# 天竜川流砂系総合土砂管理計画検討委員会 【第6回 下流部会】

## 第5回下流部会での指摘対応

令和7年3月11日

中部地方整備局  
浜松河川国道事務所

### R2年度の佐久間ダム上流土砂バイパスの放流土砂量

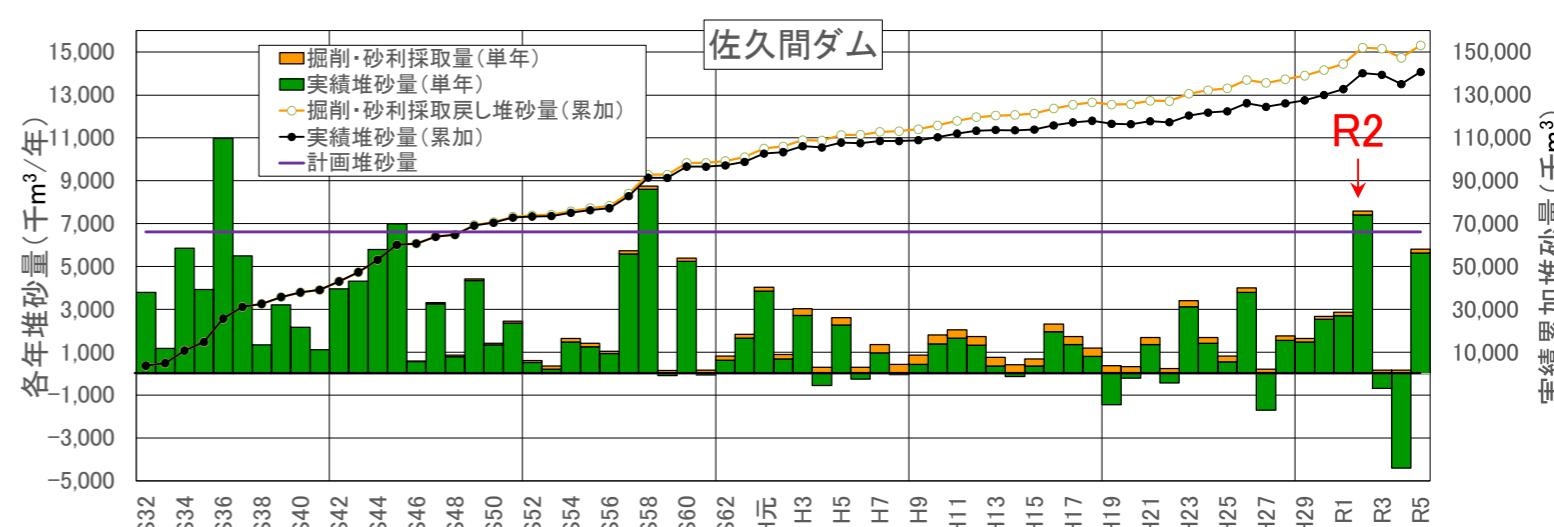
## 【指摘①】R2洪水の佐久間堆砂量が多いいため、何が影響しているか分析が必要（小渋バイパス、支川流入など）

- 佐久間ダムのR2年運用状況を整理した結果、R2年度は6/30～7/15までの半月間で、洪水貯留操作開始流量の1,400m<sup>3</sup>/s以上の洪水が7回発生した。このため、堆砂が進行したと考えられる。
- 佐久間ダム上流の土砂バイパスからの放流土砂量を整理した表を以下に示す。これより、小渋ダムでは、佐久間ダム堆砂量の25%程度の土砂が放流されていたため、小渋ダムからの土砂量が多かったことが確認できる。しかし、3ダムの合計で、全体の27.5%程度であることから、土砂バイパス以外の支川から多くの土砂が供給されたことが確認できた。
- なお、R2年度出水において、天竜川上流河川事務所管内で大規模な崩壊等は発生していないとのことであった。

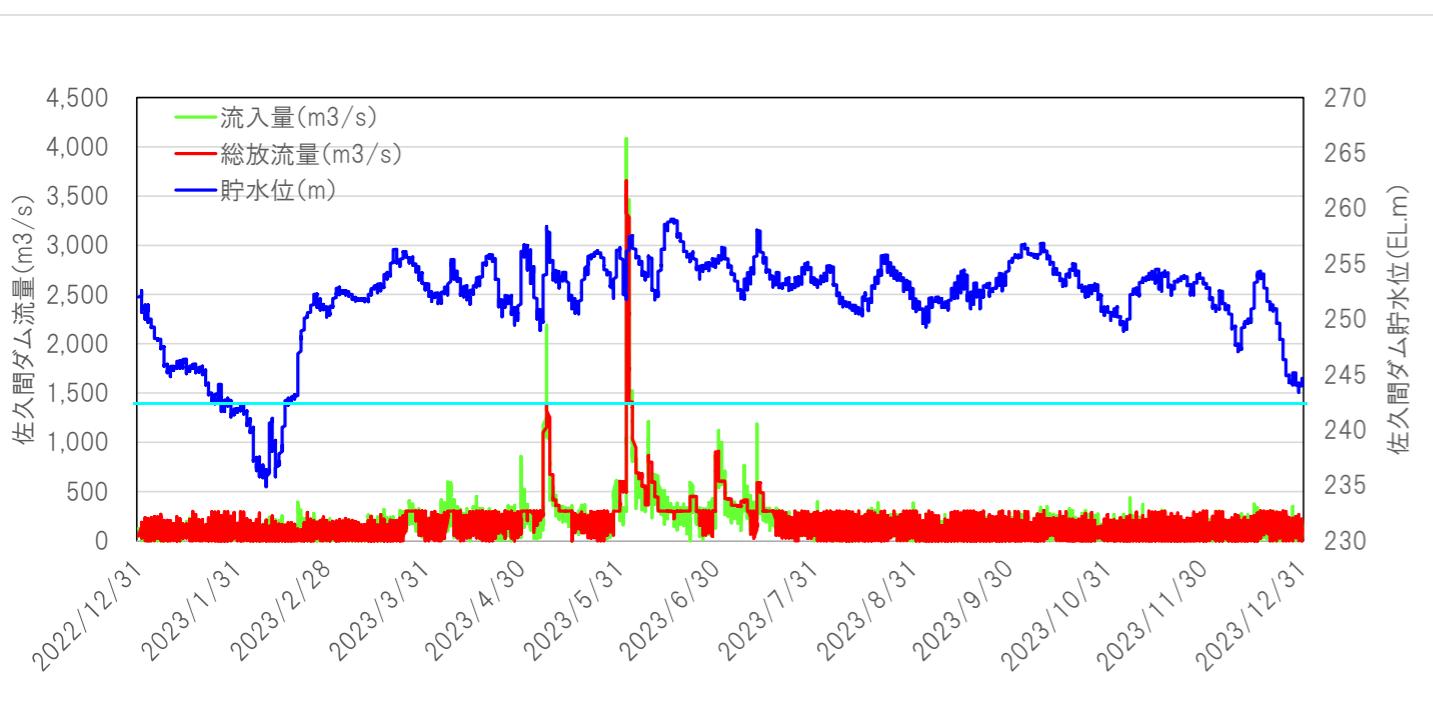
【指摘①】R2洪水の佐久間堆砂量が多いいため、何が影響しているか分析が必要（小渋バイパス、支川流入など）

- 佐久間ダムのR5年運用状況を整理した結果、R5年度は洪水貯留操作開始流量の1,400m<sup>3</sup>/s以上の洪水が2回発生しており、その2回が5/7～6/6の1ヶ月間に生じた。特に6/2に4,000m<sup>3</sup>/sを超える洪水が生じており、ここで大量の土砂流入があったことが推察される。
- 佐久間ダム上流の土砂バイパスからの放流土砂量を整理した表を以下に示す。佐久間ダムの年間堆砂量に対して、美和ダム、小渋ダム、松川ダムのバイパス土砂量が合計で3.5%程度であることから、土砂バイパス以外の支川から多くの土砂が供給されたことが確認できた。

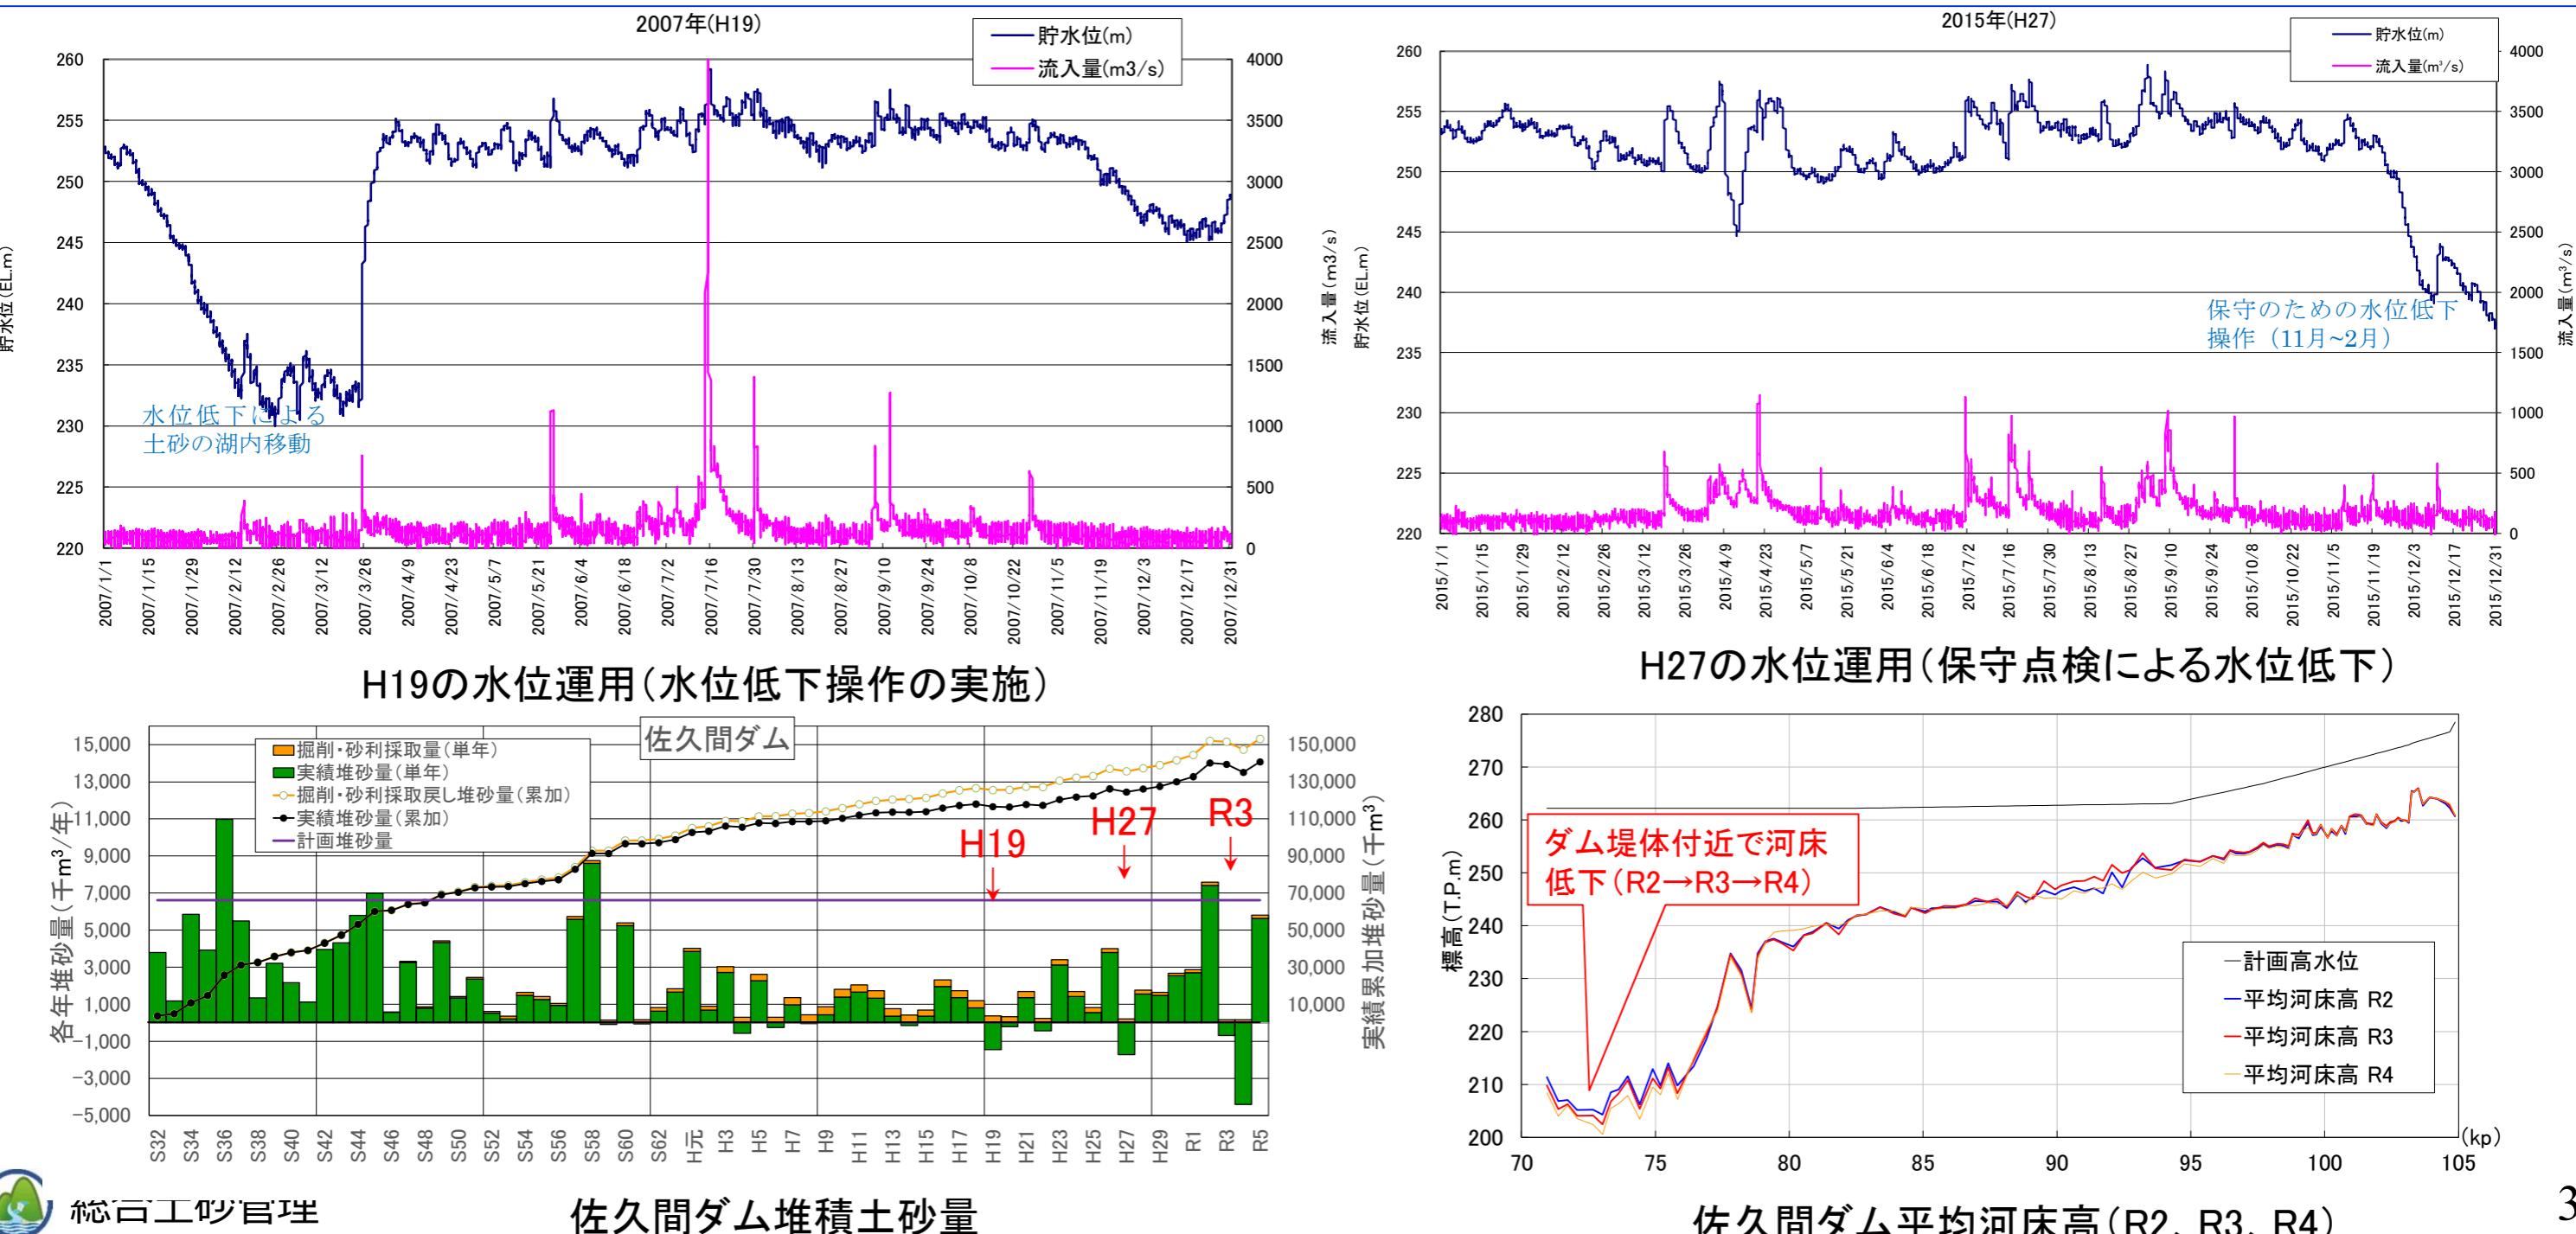
【指摘②】佐久間ダムでは、R3、H27、H19では堆砂量が減少しているので、運用との関係等を把握する必要がある

- ・河床低下要因について、電源開発株式会社にヒアリングを実施した。
- ・堆砂量はシングルルビームによる各測線の横断測量結果をもとに断面平均法により算定しており、算定方法は現在まで変わっていない。そのため測線間の堆砂による誤差は生じる。
- ・マイナス堆砂量の要因としては、H19以前の「湖内移動」「6年に一度（実際は放流管が2本あるため、3年に一度）の保守点検の際の水位低下操作」が考えられる。水位低下操作は発電放流で行っており、概ね11月から2月末まで、240mを目標（期間によってはさらに下の水位まで）に水位低下操作を実施している。
- ・R3については、ダム堤体付近の河床低下となっており、圧密等により河床が下がったことも考えられる。

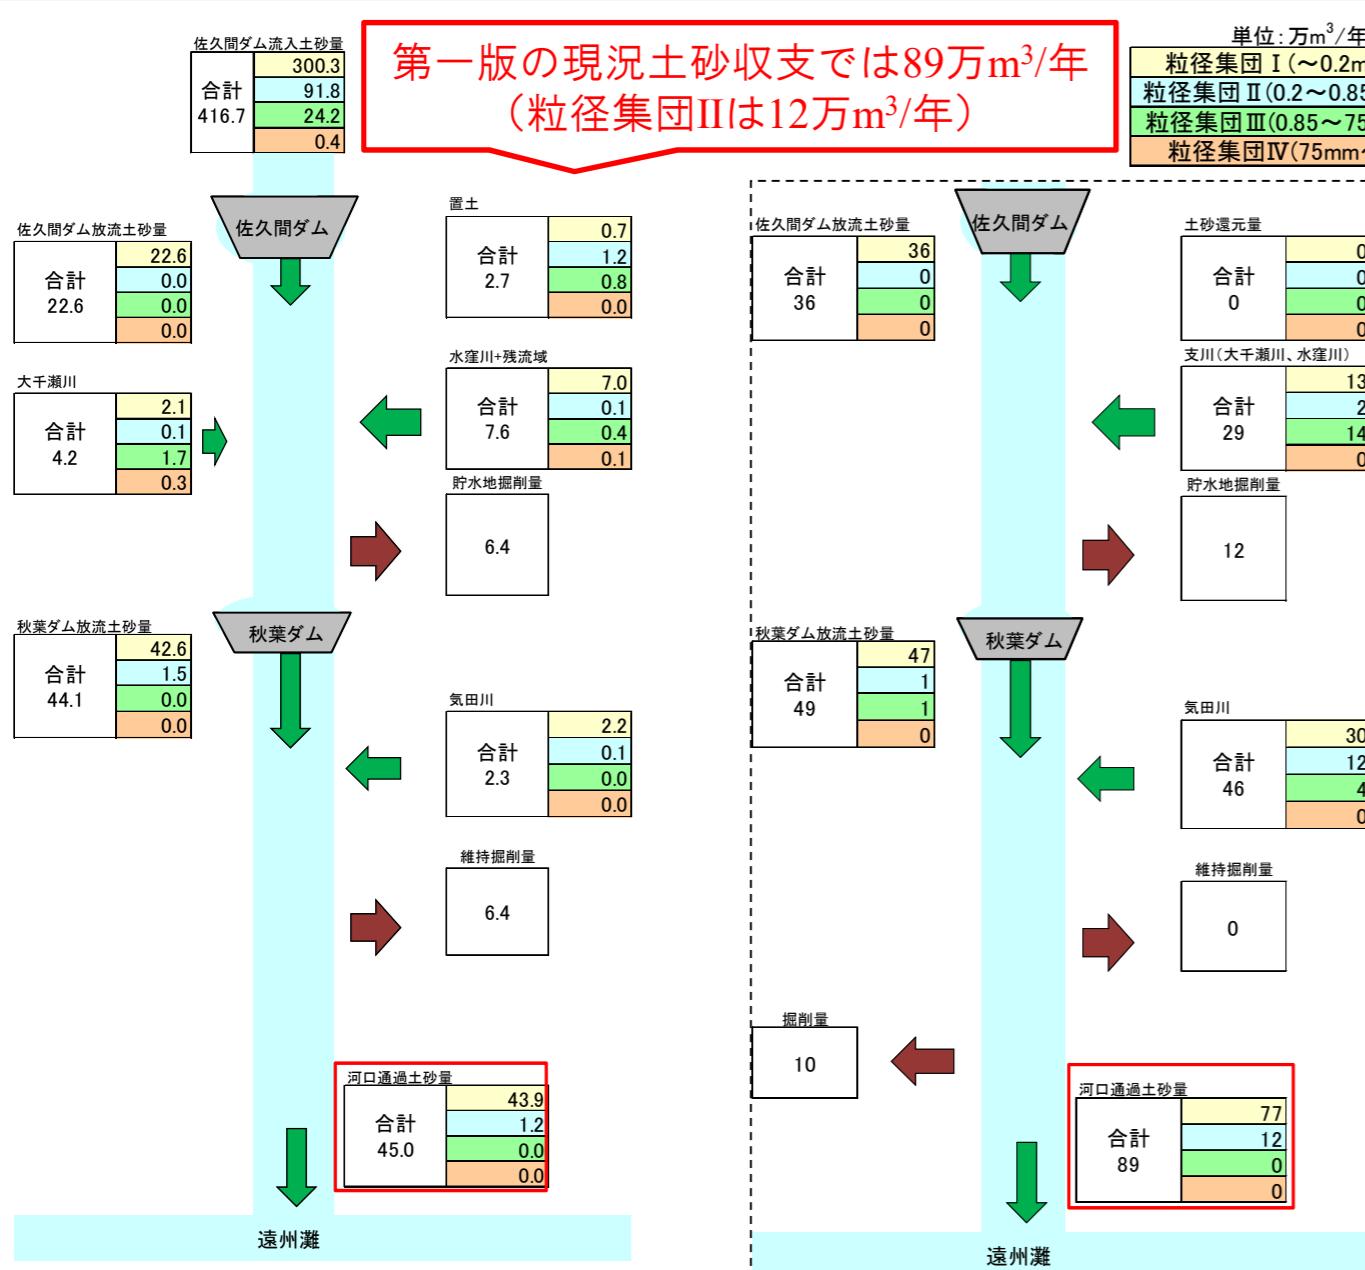
【指摘③】第一版策定後の海岸への土砂供給量の推定ができないか

【指摘⑤】計画策定後の土砂供給量の推定は重要である。総合土砂管理計画として通過土砂量を管理していくためには、計画で使用しているシミュレーションに対し、実績値を踏まえてシミュレーションの精度向上に取り組むとよい。

- ・H29～R3期間の土砂収支を算定した結果、H29～R3の5年間での河口への放流水砂量は45万m<sup>3</sup>/年（うち、粒径集団Ⅱは1.2万m<sup>3</sup>/年）となり、第一版での現在の土砂収支の値（総量89万m<sup>3</sup>/年、うち粒径集団Ⅱは12万m<sup>3</sup>/年）よりも大幅に少ない結果となった。
- ・H29～R3の河口通過土砂量が、第一版の値から大幅に減少している要因は、第一版では、大規模洪水の昭和58年洪水に加え、6,000m<sup>3</sup>/sを超える洪水が10回発生しているうちの平均値として土砂収支を算出しているが、H29～R3では、5年間の最大ピーク流量が約6,000m<sup>3</sup>/sであり、出水規模が小さいため河口通過土砂量が少なくなっているといえる。ピーク流量が8,000m<sup>3</sup>/s規模等6,000m<sup>3</sup>/sを大きく超える出水年に150万m<sup>3</sup>を超えるような突出した通過土砂量となっている傾向にあり、H29～R3ではこのような規模の出水が無かったことも第一版と比べて小さい要因と考えられる。

### 佐久間ダム堆砂量

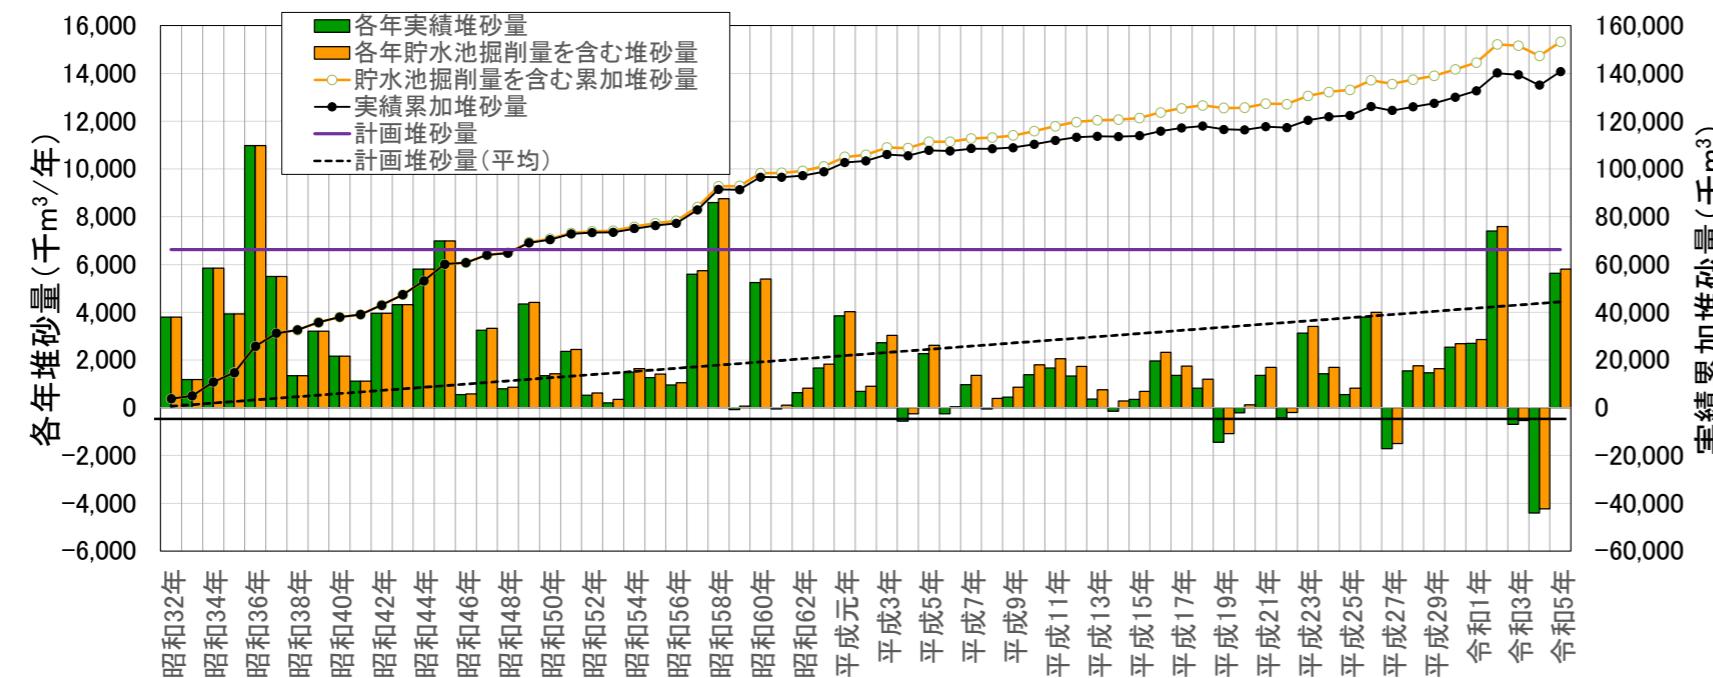
## 【指摘④】佐久間ダムの掘削量が減少した理由を確認すること

- 掘削量は、平成元年～30年は年平均で約32万m<sup>3</sup>であったのが、令和元年～5年は約17万m<sup>3</sup>程度まで減少している。
- 近年、ダム掘削量が減少している要因は、砂利採取量の減少である（電源開発による掘削は年3～5万m<sup>3</sup>程度、継続実施中）。なお、砂利採取量の減少は、砂利採取組合の販路先が減少していることに加え、運搬道路の交通規制（原田橋落橋、天竜川橋架け替え）が影響している。
